PRODUCT IMPROVEMENT / MEJORA DEL PRODUCTO / AMÉLIORATION DU PRODUIT / MELHORIA DO PRODUTO / PRODUKTVERBESSERUNG / ULEPSZENIE PRODUKTU / УЛУЧШЕНИЕ ПРОДУКТА

40-1335K

40-1335K.V2

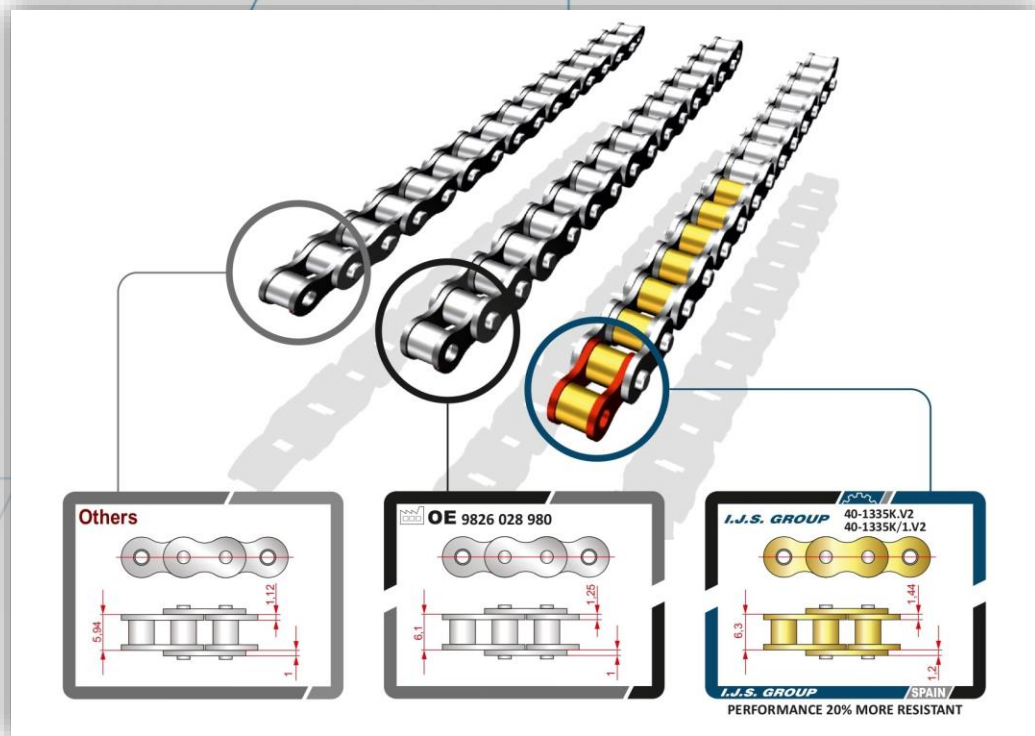
Faced with the original design problem of the 1.5 diesel engine (DV5), IJS GROUP has reinforced the chain of its KIT, thus providing performance 20% higher than the original ones. This solution offers a more resistant option than the original Kit, and more economical than replacing the camshaft completely to mount another chain model.
